## **Création d'un carrefour giratoire et rétablissement de la RD 109-7**

### **(Commune de Barmainville)**

**Mémoire en réponse au procès-verbal de synthèse relatif à l'enquête publique  
unique n°E190000184/45**

**PROCES-VERBAL DE SYNTHÈSE DES OBSERVATIONS**

Figure 1 : Plan classement-déclassement

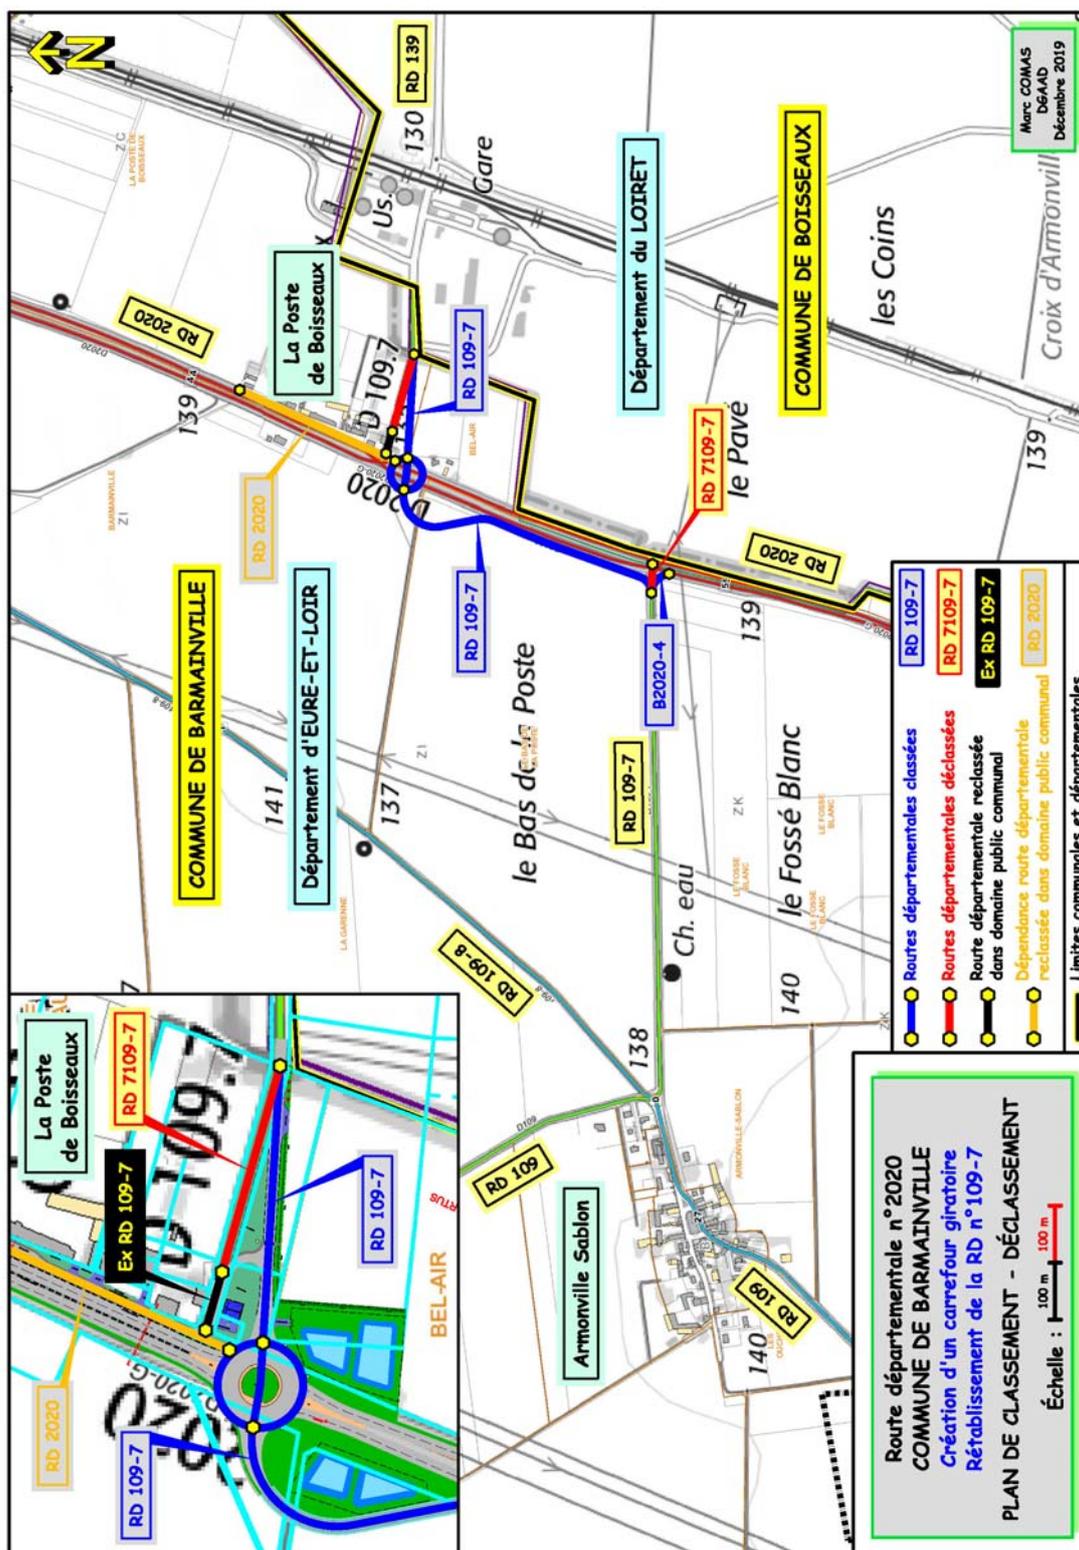
Remarque sur le plan de classement de la  
AD 109-7 direction Orléans.  
en fonction des plans ?

Monsieur Jaquemet maire de la commune de Barmainville a fait également la remarque ci-dessus sur l'inexactitude du plan concernant la classement et déclassement des différentes voies. Par rapport à la connaissance du projet qu'il avait.

Entre temps le modification a été apportée par une mise à jour du plan de classement et déclassement.

Le plan classement/déclassement modifié et transmis à M. Le Commissaire enquêteur le 10/12/2019 par voie électronique est inséré ci-dessous :

Giration PL 05

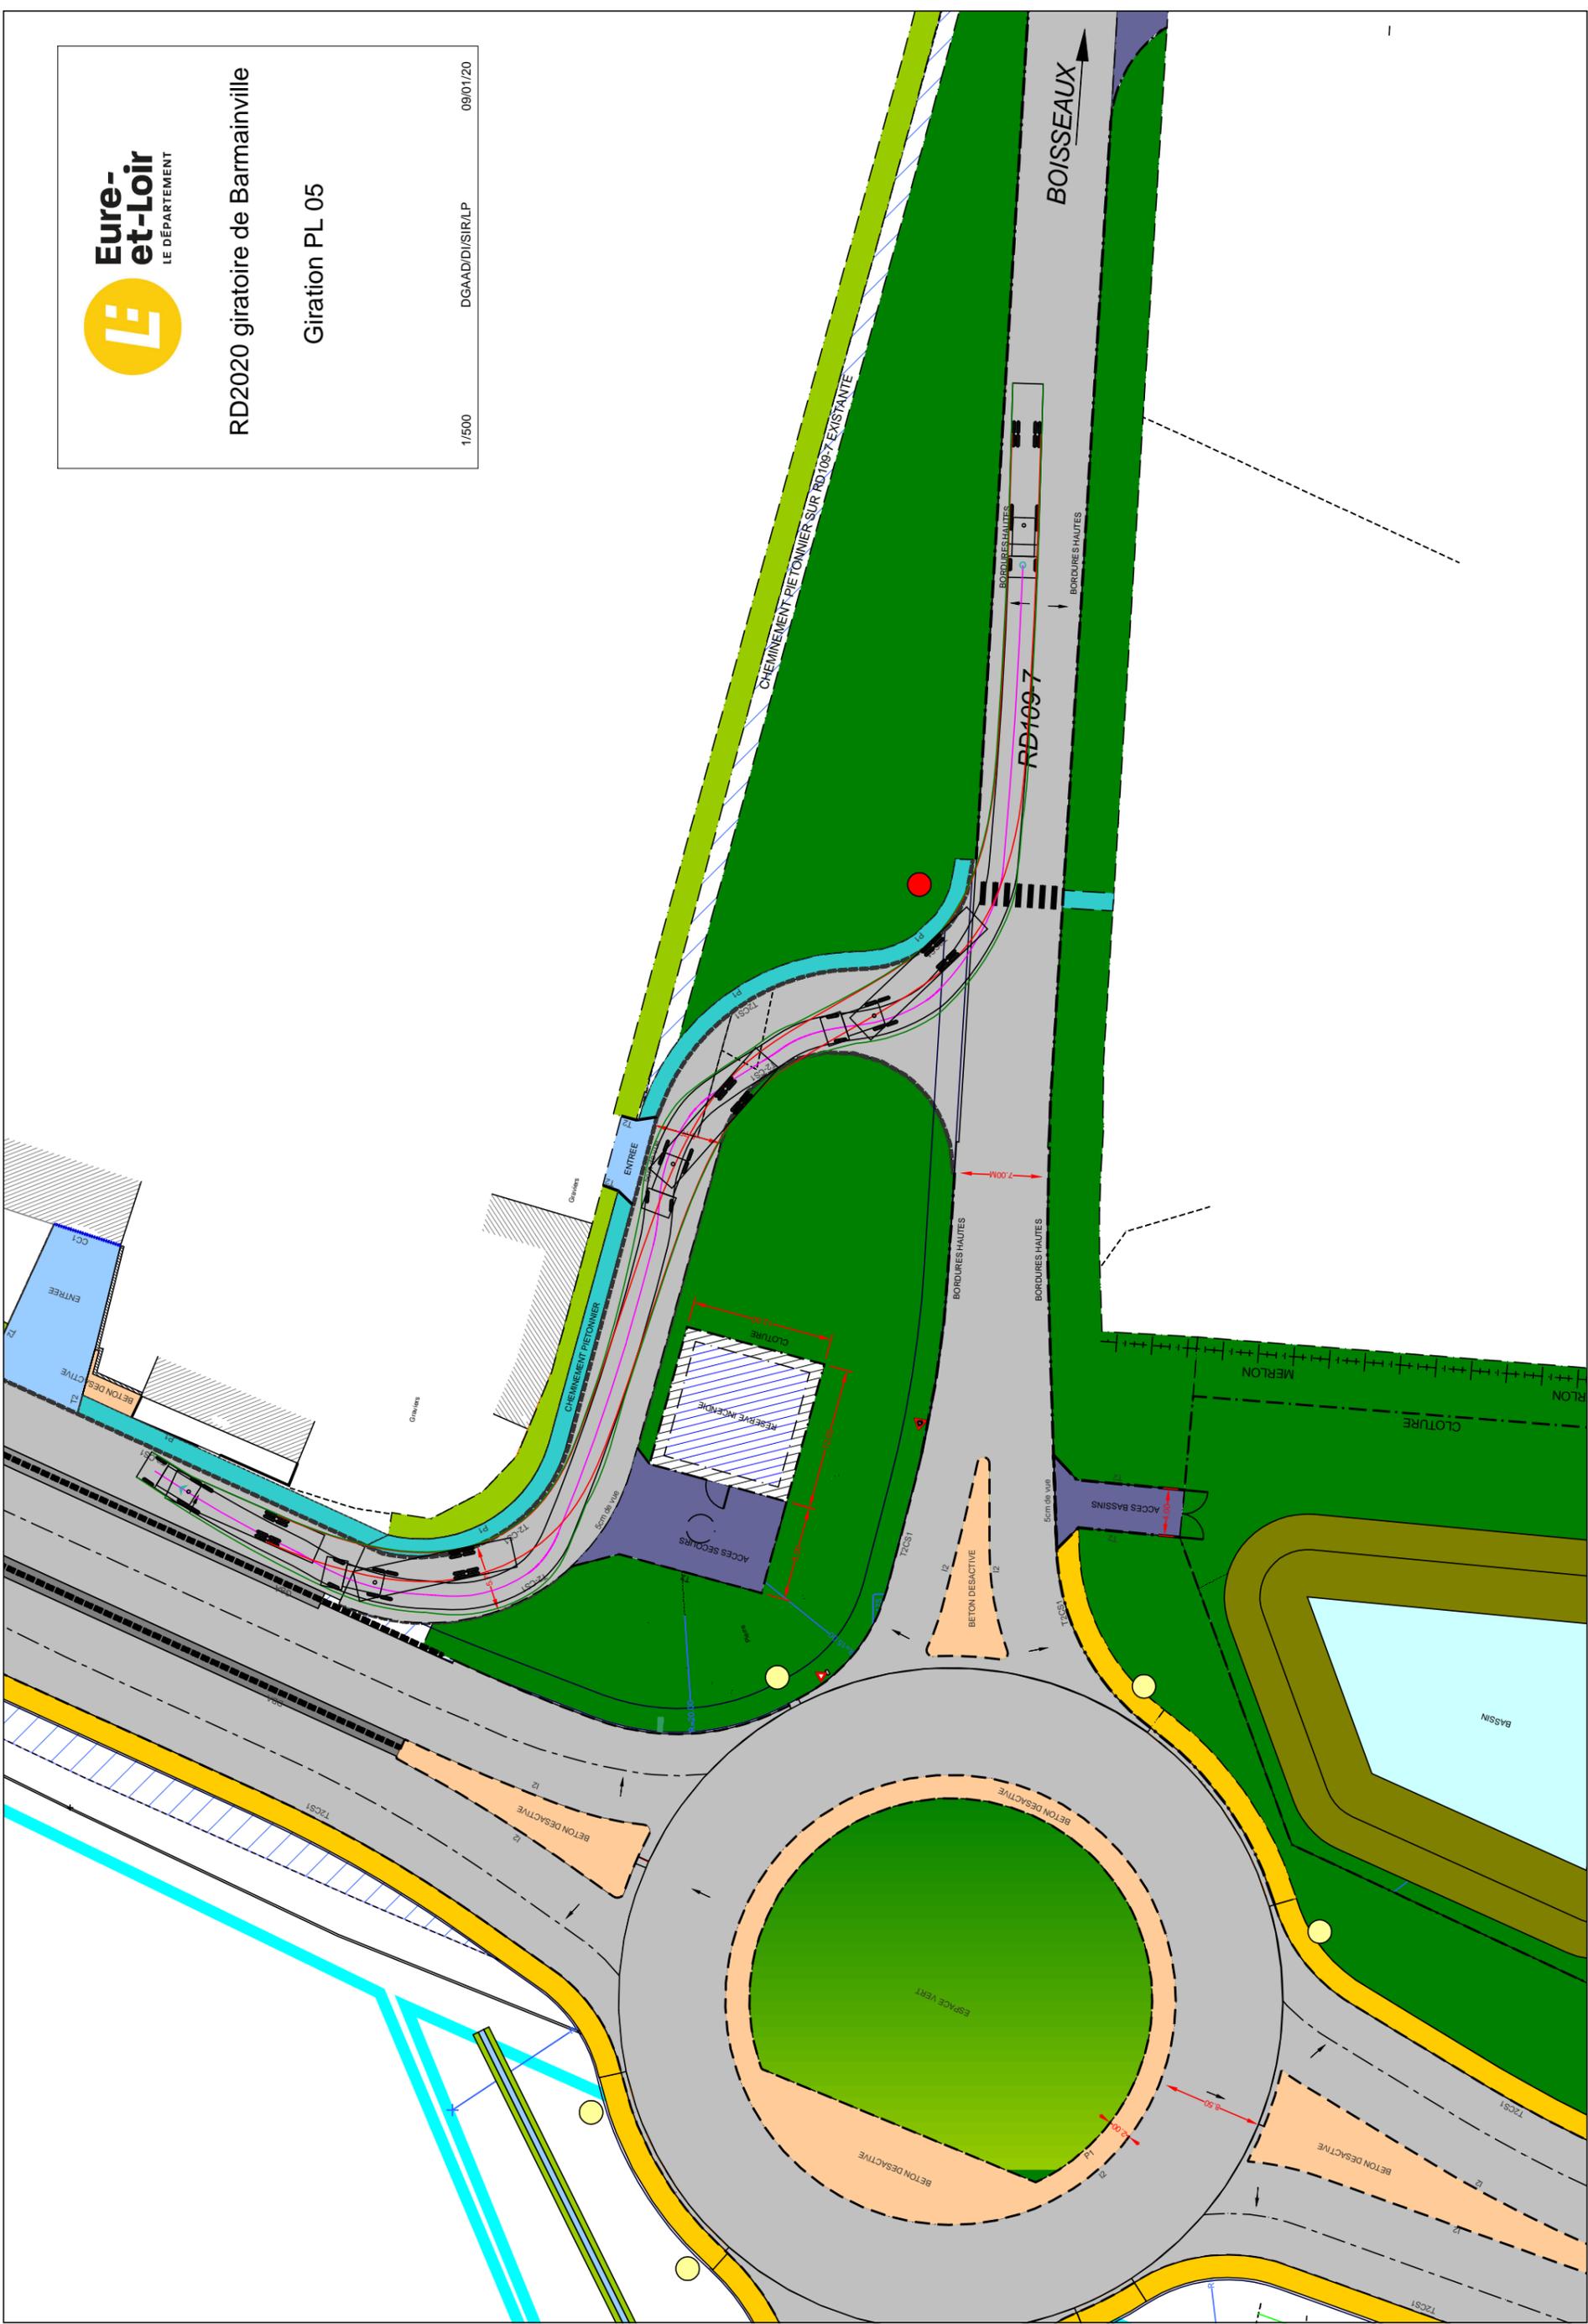
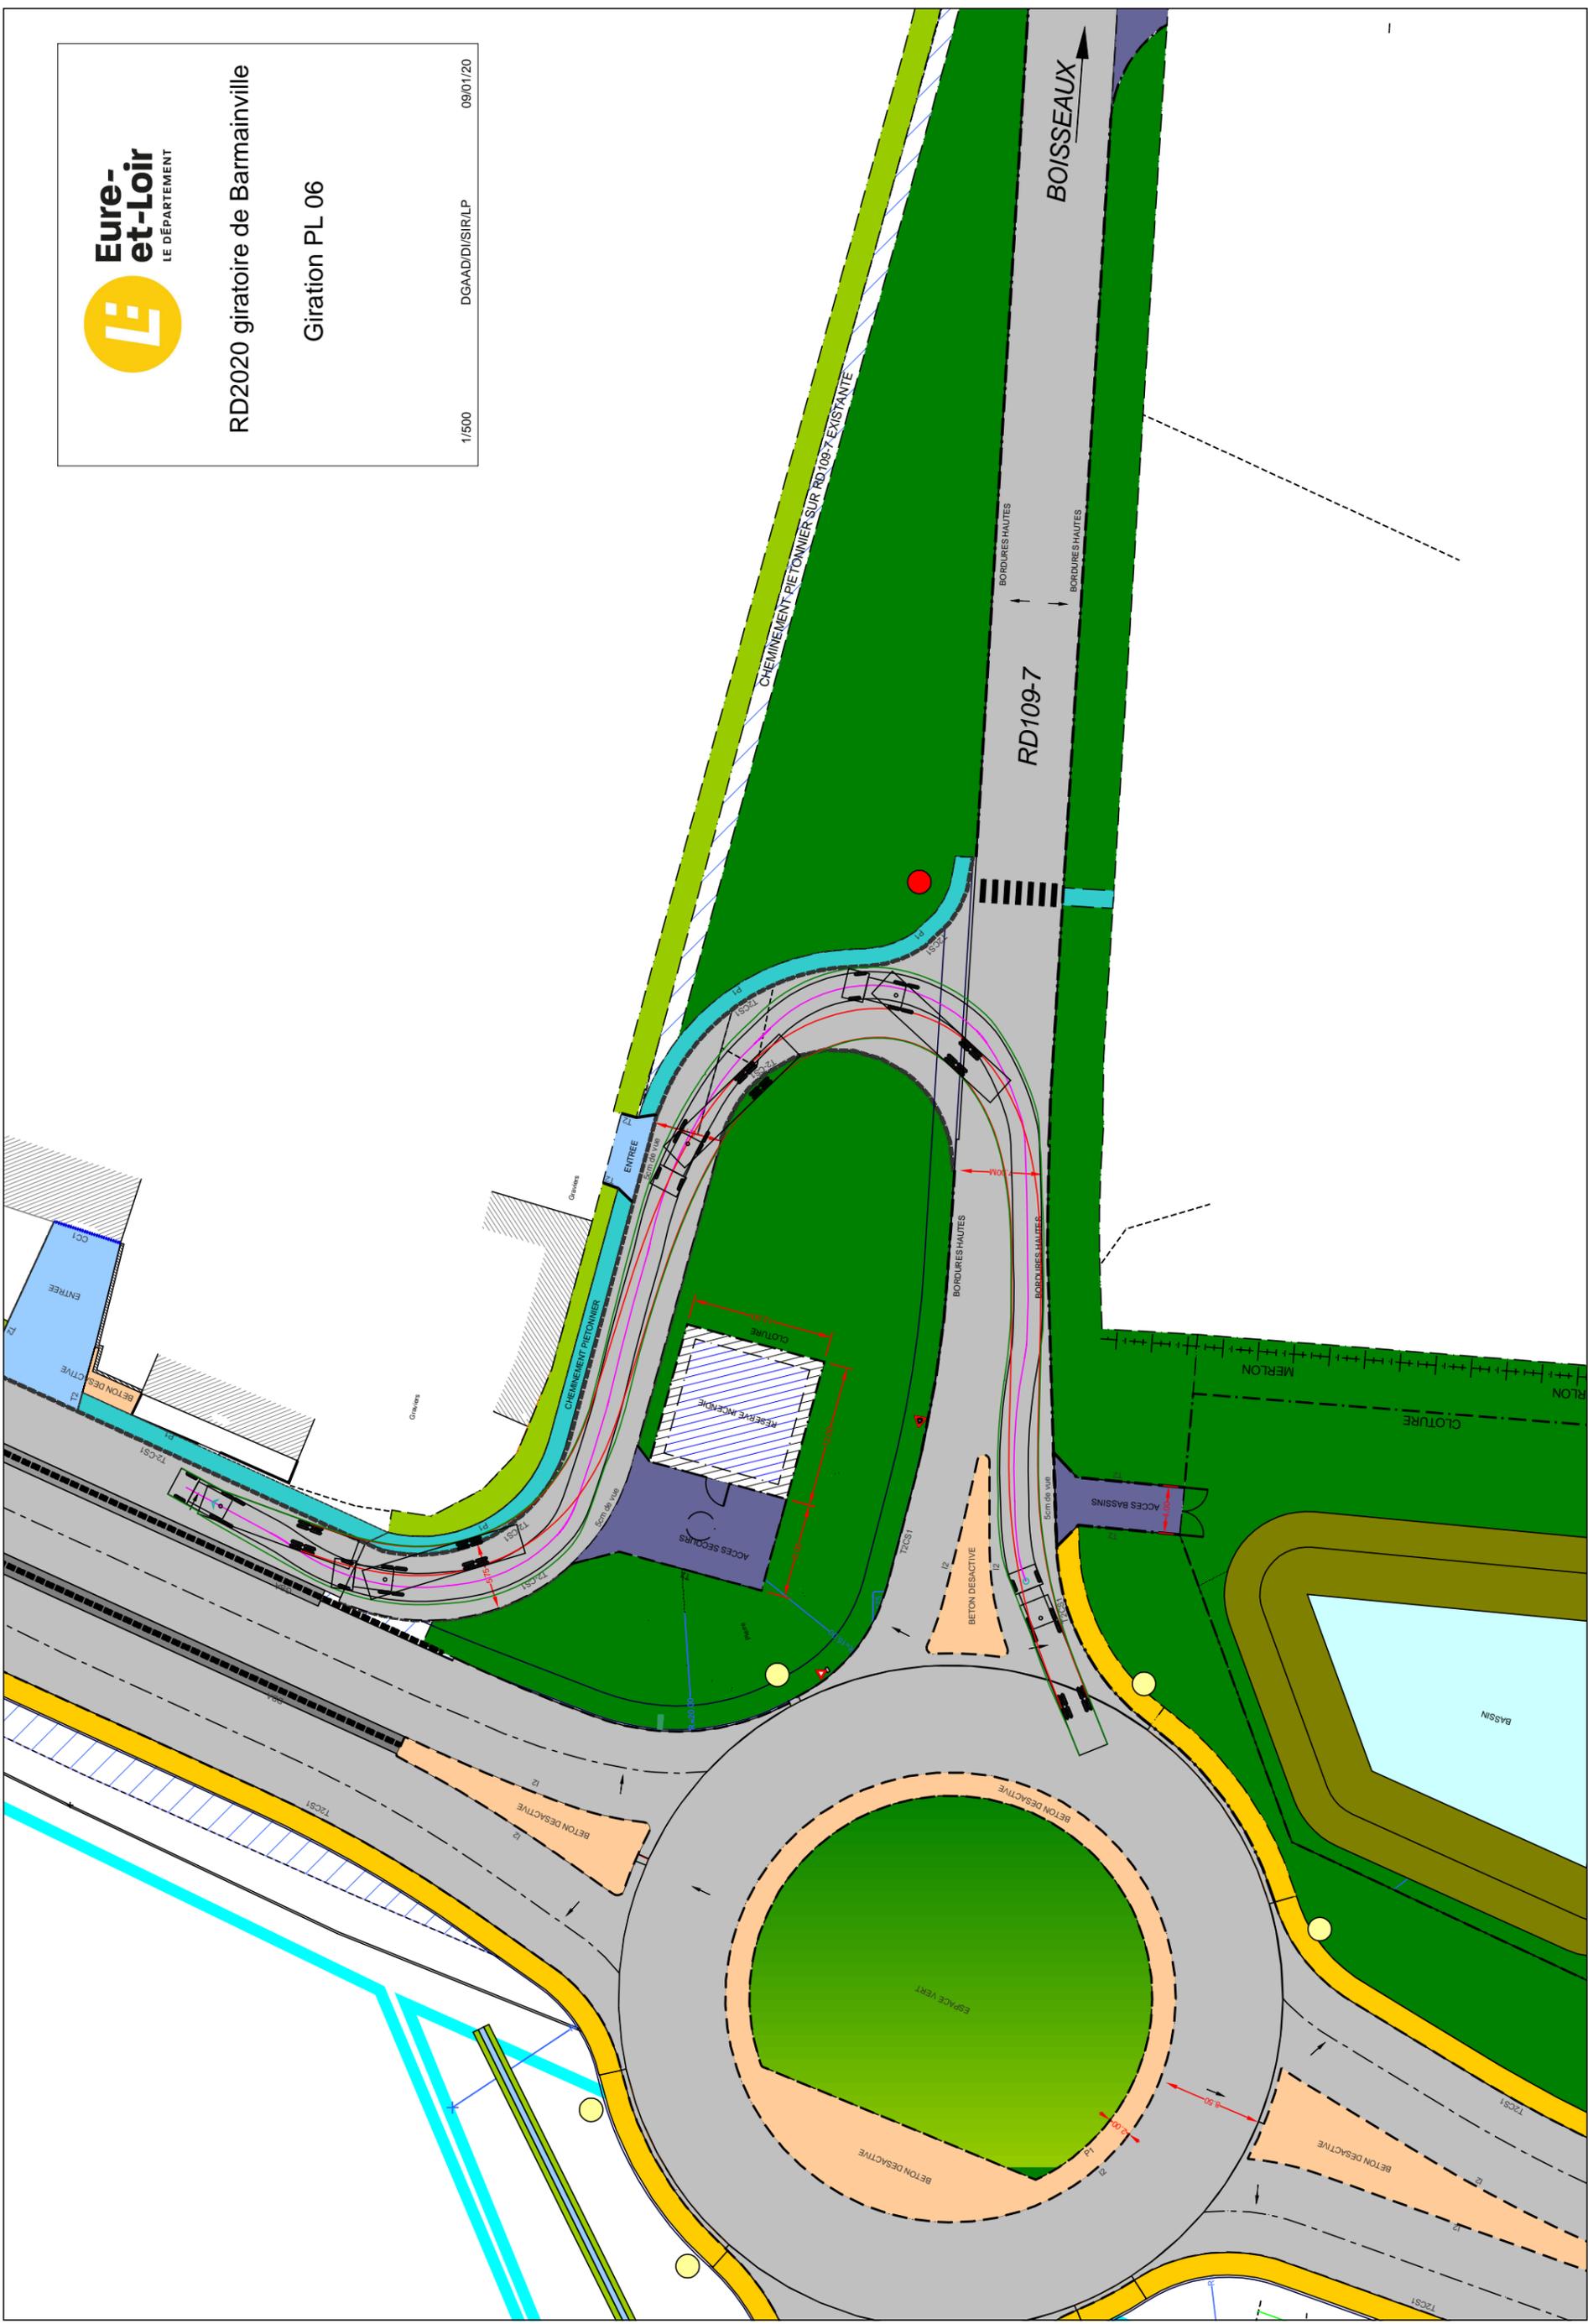
- Expression de craintes justifiées sur l'utilisation de la voie montante de la contre-allée pour un stationnement par les poids lourds et les véhicules légers des clients du restaurant.  
Trouver une solution pour les non riverains.

**Sur cette question relative à la crainte de l'utilisation de la voie montante de la contre-allée pour un stationnement des poids-lourds et les véhicules légers des clients du restaurant, les réponses suivantes peuvent être apportées :**

**Des bordures hautes chasse-roues implantées le long de la RD 109-7 côté Loiret permettront d'éviter le stationnement des poids-lourds le long de la RD 109-7 et inciter les routiers à utiliser les zones de stationnement autorisées : parking poids-lourds existant en face du restaurant. Par ailleurs, les voiries communes du parc logistique seront accessibles 24h/24h et des zones de stationnement seront accessibles même en cas de fermeture de l'accès à l'un des entrepôts. Le stationnement ne se fera donc pas sur les voies publiques aux abords du site. Par ailleurs, compte-tenu des rayons de giration mis en place sur la contre-allée, les poids-lourds ne pourront pas emprunter cette voie sans dégradation des aménagements existants mais aussi sans dégradation de leur véhicule (voir extrait des tests de giration réalisés sous le logiciel Mensura pour le passage de semi-remorques).**

**Au terme des travaux, la contre-allée sera remise dans le domaine communal et il reviendra au maire de Barmainville d'appliquer sur ce secteur le pouvoir de police qui lui incombe : limitation de tonnage, interdiction de stationnement.... Les clients du restaurant routier seront également invités à utiliser le parking à disposition.**
